渦電流探傷試験、超音波探傷試験及び漏えい率試験に係る 日本電気協会の規格の技術評価に関する関係規則解釈等の整備について

令和3年7月21日
原子力規制庁

日本電気協会「原子力発電所用機器における渦電流探傷試験指針 (JEAG 4217-2018) 軽水型原子力発電所用機器の供用期間中検査における超音波探傷試験規程 (JEAC 4207-2016) 及び原子炉格納容器の漏えい率試験規程 (JEAC 4203-2017)」に関する技術評価書(案)についての御意見とそれに関する考え方(案)

Fig. 9 Relationship between echo height ratio and SN ratio in type I and type II specimens

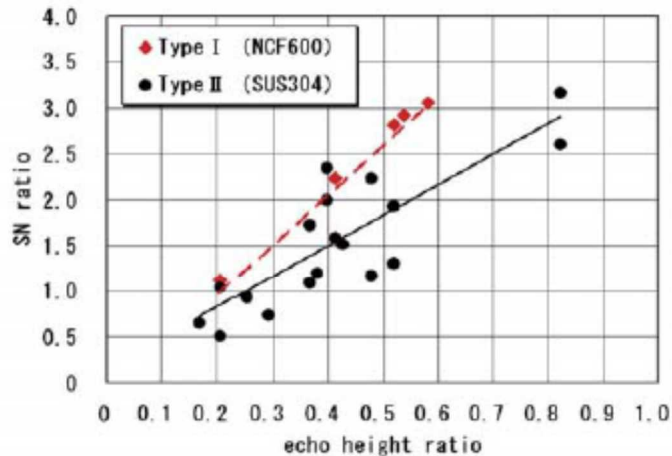
<p>16</p>	<p><該当箇所> 86頁8行目、14行目 4.2.7 記録要領 (3) 検討の結果 「・・・エコー高さ比は DAC%に相当するので、・・・」 「ここでノイズレベルを超えて検出された指示とは、健全部の探傷波形と比較して概ね2倍以上の信号(SN比2以上)とするが、それ以下であっても反射源として識別可能なものについては記録対象とする。)とあるのは、「ノイズレベル以下であっても反射源として識別可能なものについては記録対象とする。」と読み替えることとする。」</p> <p><内容> ・「エコー高さ比は DAC%に相当するので」の意図がわかりません。当該文献を参照しても、深さ 2mm(板厚比 13%)のスリットとのエコー高さ比を示しており、JEAC4207 の DAC%とは異なるものです。 ・ノイズレベルの定義は文献により異なりますが、当該文献では無欠陥部の信号を N としています。また当該文献は検出性に関するものではなく、溶接条件によって SN 比がどのように変化するかを論じたもので、欠陥部/無欠陥部が既知の状態で行っており、これを根拠とすることは適切ではありません。また、「エコー高さ比は DAC%に相当するので、」以降の論理展開の根拠が示されておらず、一般的な通説とも異なります。該当する読み替えの記述を削除ください。</p>	<p>技術評価書の「4.2.7 記録要領」の(3)は、容器管台とセーフエンドとの異種金属突合せ溶接継手の「4350 記録」について評価したものです。高ニッケル合金溶接部について「ノイズレベルを超えて検出された指示について、全ての指示を記録する」際のノイズレベルの設定方法が明確でないことから、「ここでノイズレベルを超えて検出された指示とは、健全部の探傷波形と比較して概ね2倍以上の信号(SN比2以上)とするが」を適用除外としたものです。「エコー高さ比は DAC%に相当する」と記載しましたが、数値的にエコー高さ比 DAC%という意図ではなく、「図 4.2.7-1 エコー高さ比と SN 比の関係」に示す横軸のエコー高さ比は基準反射源を底面スリット部としたエコーの高さ比であり、DAC%は基準反射源に対するエコーの高さ比であるので、SN 比 = 1 に対するエコー高さ比 0.2 は DAC20% (ノイズの誤判定を踏まえた閾値として採用されたもの)に相当すると判断できるとの意味です。意図を明確にするため、以下のとおり変更します。</p> <p>【変更前】 エコー高さ比は DAC%に相当するので、SN 比 = 1 は約 DAC20%に相当しているといえる。「2711 記録、採取手順」においては DAC20%を超えるエコーは記録すると規定しているが、DAC20%はノイズの誤判定を踏まえた閾値として採用されたものであるため、SN 比による場合もノイズとの閾値より大きい 2 を超えるエコーを記録対象とすることは妥当ではない。</p> <p>【変更後】 また、「A-6000 フェーズドアレイ技術による欠陥深さ寸法測定要領」において、基準感度の調整は「A-6240 対比試験片」に規定する対比試験片を用いて行うとし、ノッチ(スリット)付き試験片や横穴付き試験片は同列に扱われている。上記図 4.2.7-1 に示す横軸のエコー高さ比は基準反射源を底面スリット部としたエコーの高さ比であり、DAC%は基準反射源に対するエコーの高さ比であるため、SN 比 = 1 に対するエコー高さ比 0.2 は DAC20% (ノイズの誤判定を踏まえた閾値として採用されたもの)に相当すると判断できる。「2711 記録、採取手順」においては DAC20%を超えるエコーは記録すると規定しており、SN 比による場合にノイズとの閾値より大きい 2 を超えるエコーを記録対象とすることは妥当ではない。</p>

<p>13 <該当箇所> 3 頁 1 5 行目 別表第 2 (別紙 6) 5. 超音波探傷試験規程 2016 4350 記録 読み替える字句 ノイズレベル以下であっても反射源として識別可能なものについては記録対象とする。 <内容> ・「エコー高さ比は DAC%に相当するので」の意図がわかりません。当該文献を参照しても、深さ 2mm(板厚比 13%)のスリットとのエコー高さ比を示しており、JEAC4207 の DAC%とは異なるものです。 ・ノイズレベルの定義は文献により異なりますが、当該文献では無欠陥部</p>	<p>御意見は、技術評価書案の「4.2.7 記録要領」についてのものであり、技術評価書(案)についての御意見とそれに関する考え方の 16 を参照ください。 技術評価書の「4.2.7 記録要領」の(3) は、容器管台とセーフエンドとの異種金属突合せ溶接継手の「4350 記録」について評価したものです。高ニッケル合金溶接部について「ノイズレベルを超えて検出された指示について、全ての指示を記録する」際のノイズレベルとはどの程度かの定義が明確でないことから、「ここでノイズレベルを超えて検出された指示とは、健全部の探傷波形と比較して概ね 2 倍以上の信号 (SN 比 2 以上)とするが」を適用除外としたものです。したがって、原案のとおりとします。 なお、技術評価書案には、「エコー高さ比は DAC%に相当する」と記載し</p>

<p>の信号を N としています。また当該文献は検出性に関するものではなく、溶接条件によって SN 比がどのように変化するかを論じたもので、欠陥部/無欠陥部が既知の状態で行っており、これを根拠とすることは適切ではありません。また、「エコー高さは DAC%に相当するので、」以降の論理展開の根拠が示されておらず、一般的な通説とも異なります。該当する読み替えの記述を削除ください。</p>	<p>ましたが、数値的にエコー高さ比 DAC%という意図ではなく、「図 4.2.7-1 エコー高さ比と SN 比の関係」に示す横軸のエコー高さは基準反射源を底面スリット部としたエコーの高さ比であり、DAC%は基準反射源に対するエコーの高さ比であるので、SN 比 = 1 に対するエコー高さ比 0.2 は DAC20%(ノイズの誤判定を踏まえた閾値として採用されたもの)に相当すると判断できるとの意味です。意図を明確にするため、以下のとおり変更します。</p> <p>【変更前】 エコー高さは DAC%に相当するので、SN 比 = 1 は約 DAC20%に相当しているといえる。「2711 記録,採取手順」においては DAC20%を超えるエコーは記録すると規定しているが、DAC20%はノイズの誤判定を踏まえた閾値として採用されたものであるため、SN 比による場合もノイズとの閾値より大きい 2 を超えるエコーを記録対象とすることは妥当ではない。</p> <p>【変更後】 また、「A-6000 フェーズドアレイ技術による欠陥深さ寸法測定要領」において、基準感度の調整は「A-6240 対比試験片」に規定する対比試験片を用いて行うとし、ノッチ(スリット)付き試験片や横穴付き試験片は同列に扱われている。上記図 4.2.7-1 に示す横軸のエコー高さは基準反射源を底面スリット部としたエコーの高さ比であり、DAC%は基準反射源に対するエコーの高さ比であるため、SN 比 = 1 に対するエコー高さ比 0.2 は DAC20%(ノイズの誤判定を踏まえた閾値として採用されたもの)に相当すると判断できる。「2711 記録,採取手順」においては DAC20%を超えるエコーは記録すると規定しており、SN 比による場合にノイズとの閾値より大きい 2 を超えるエコーを記録対象とすることは妥当ではない。</p>

SN比に関する研究論文⁹⁰によると、探傷で得られた欠陥エコーの最大音圧と無欠陥部から生ずるノイズエコーの最大音圧の比をSN比としており、エコー高さ比（試験片厚さ15mmに対して2mm深さのEDMスリットによるエコー高さを基準値に設定）との相関が示されている（図4.2.7-1「エコー高さ比とSN比の関係」参照）。また、「A-6000フェーズドアレイ技術による欠陥深さ寸法測定要領」において、基準感度の調整は「A-6240 対比試験片」に規定する対比試験片を用いて行うとし、ノッチ（スリット）付き試験片や横穴付き試験片は同列に扱われている。上記図4.2.7-1に示す横軸のエコー高さ比は基準反射源を底面スリット部としたエコーの高さ比であり、DAC%は基準反射源に対するエコーの高さ比であるに相当するので、SN比=1に対するエコー高さ比0.2とは約DAC20%（ノイズの誤判定を踏まえた閾値として採用されたもの）に相当すると判断できるといえる。「2711 記録, 採取手順」においてはDAC20%を超えるエコーは記録すると規定しており、DAC20%はノイズの誤判定を踏まえた閾値として採用されたものである、SN比による場合にもノイズとの閾値より大きい2を超えるエコーを記録対象とすることは妥当ではない。しかし、SN比を決めるノイズレベルの定義が明確でない段階において適用に当たっての条件を付すのは適切でないことから「4350 記録」の「ここでノイズレベルを超えて検出された指示とは、健全部の探傷波形と比較して概ね2倍以上の信号（SN比2以上）とするが、それ以下であっても反射源として識別可能なものについては記録対象とする。」とあるのは、「ノイズレベル以下であっても反射源として識別可能なものについては記録対象とする。」と読み替えることとする。また、SN比を用いる場合のノイズレベルの定義を明確にすることを要望する。

図 3.1.6 全体漏えい率試験試験結果

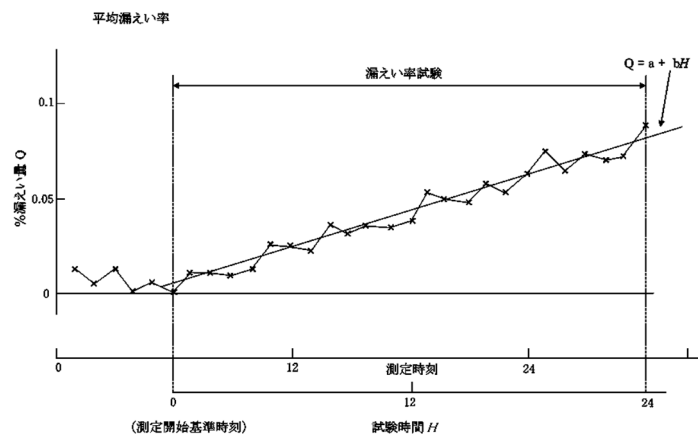
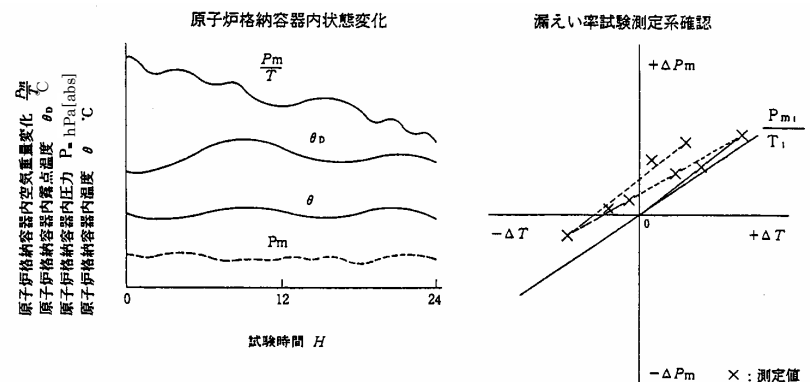
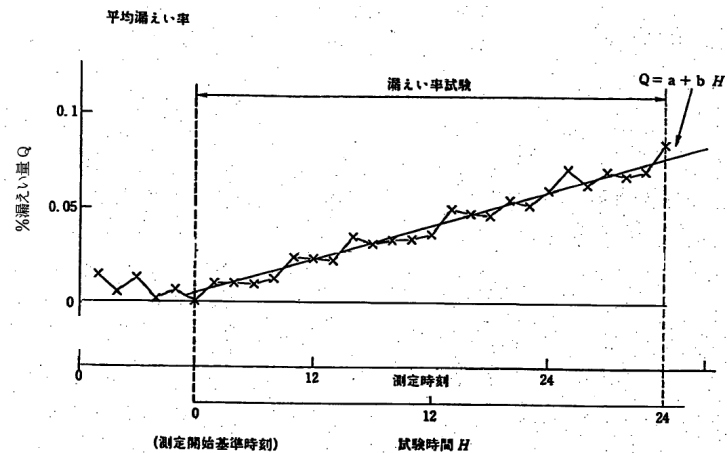
(b) 基準容器法の場合の「3.2.4.4 測定系の妥当性の確認」において、「試験中の漏えい率が正常に測定されていることをチェックする目的で、試験開始時点よりの%漏えい量、平均温度、蒸気圧及び差圧をグラフにプロットする。」と規定しているが、対応する図が本文及び解説に記載されていない。日本電気協会は「各測定結果プロット図の例を以下に示す。プロット結果より、前後のデータを比較することで時系列データのばらつきに特異な変化がないことを確認することで妥当性を確認している。」としている¹⁵⁹。提示されたプロット図（「図 4.3.8-1 %漏えい量測定結果」、「図 4.3.8-2 平均温度測定結果図」、「図 4.3.8-3 平均蒸気圧測定結果」及び「図 4.3.8-4 差圧測定結果」参照）は測定項目単体ごとの、特異な変化が確認されなかった事例のものである。しかし、「図 3.1.6 全体漏えい率試験結果」の下半分に示す絶対圧力法の場合の漏えい率試験測定系確認のプロット図は、各測定項目がまとめてプロットされ、変化がある曲線で表示されている。絶対圧力法と基準容器法の規定の整合を図る観点から、「3.2.4.4 測定系の妥当性の確認」の「試験開始時点よりの%漏えい量、平均温度、蒸気圧及び差圧をグラフにプロットする。」に対応した図を追加することを要望する。また、「3.2.4.4 測定系の妥当性の確認」において「解説 3.2-1 に示す P'/T (P' : 基準容器内圧力, T : 原子炉格納容器内平均温度) の関係をプロットする。」と規定しているが、本文に記載された内容は規定の一部となることから「解説 3.2-1 本方案による基準容器法を用いる場合における基本的検討確認事項」は本文に移行することを要望する。

<u>の校正を実施しておくこと。</u>		
<u>3.2.2.3 平均漏えい率及び信頼限界 (1)傾きの検定</u>	<u>有意差がなければ試験経過時間に対し無関係であり、バラツキの範囲内で漏えい率は0である。</u>	<u>有意差がないと検定された場合は測定時間を延長してデータ数を増やすか、測定開始基準時刻の決定に戻り再試験を行う。</u>	
<u>3.2.4.6 計器の校正及び試験 (2)温度、湿度及び圧力測定系</u>	<u>なお、温度検出器、露点検出器及び圧力検出器はあらかじめ校正しておくこと。</u>	<u>なお、温度検出器、露点検出器及び圧力検出器はあらかじめ校正しておくこと。圧力検出器の校正曲線の作成方法については「JIS B 7547-1:2020 圧力計の特性試験方法及び校正方法—第1部：一般用」によること。</u>	
<p>・次の表のとおり読み替える。</p> <p>表 「<u>図3.1.6 全体漏えい率試験結果</u>」に係る読替表</p>			(新設)
